DOSSIER DE DEMANDE D'ENREGISTREMENT AU TITRE DES
INSTALLATIONS CLASSEES POUR LA PROTECTION DE L'ENVIRONNEMENT

REPONSE AU COURRIER DU 6 OCTOBRE 2020

SAS TRIPETTE,
RUE DES BOIS
02190 VILLENEUVE-SUR-AISNE

Objet : Réponse au courrier de la DREAL Hauts-de-France Unité Départementale de l'Aisne, en date du 06/10/2020

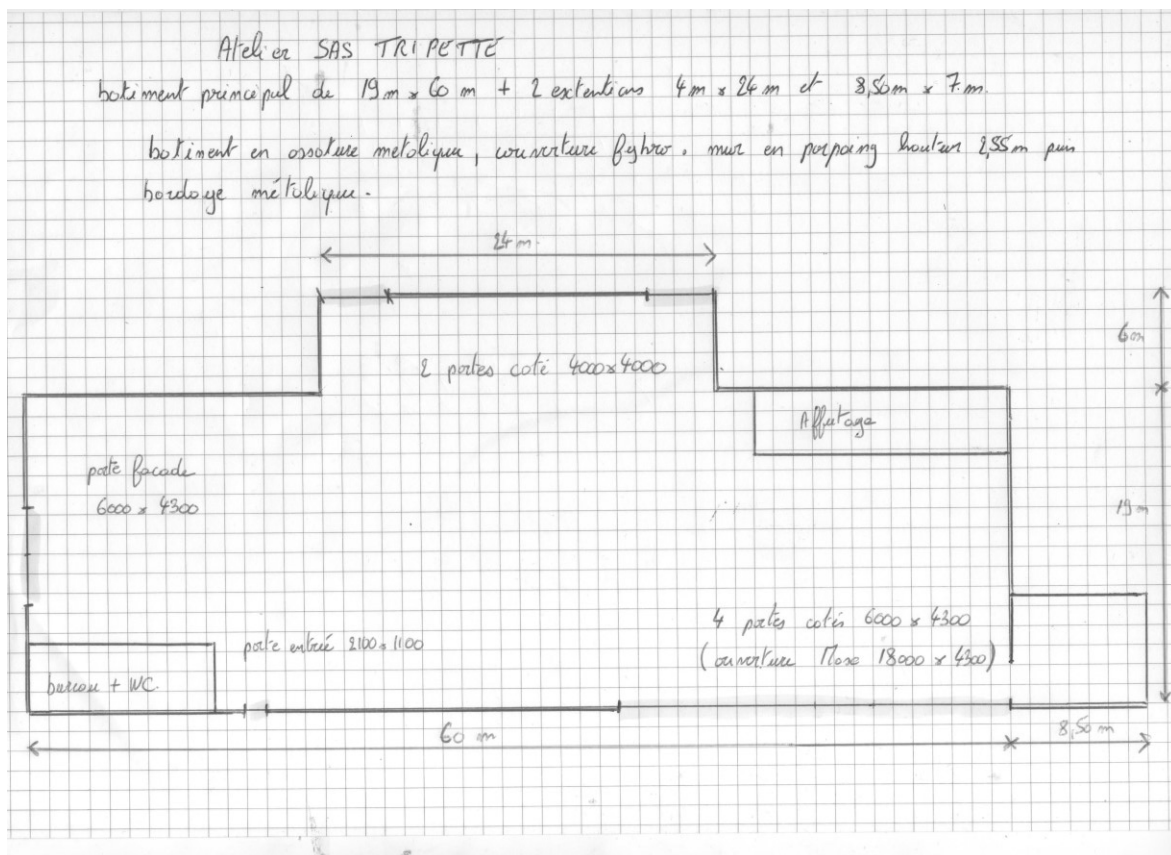
En effet cet article impose la mise en place d'un dispositif de désenfumage au niveau des locaux à risque incendie, d'une surface utile d'ouverture de l'ensemble des exutoires de 2% minimum de la surface au sol du local. Pour le bâtiment principal de la société Tripette la surface du dispositif de désenfumage serait alors de 27,4 m².

Comme le montre le plan ci-après, le bâtiment principal dispose au droit des façades, Sud, Est et Ouest de plusieurs portes de 4 mètres de hauteur, pour une surface totale de 119,2 m² d'ouverture vers l'extérieur. Leur ouverture est manuelle.
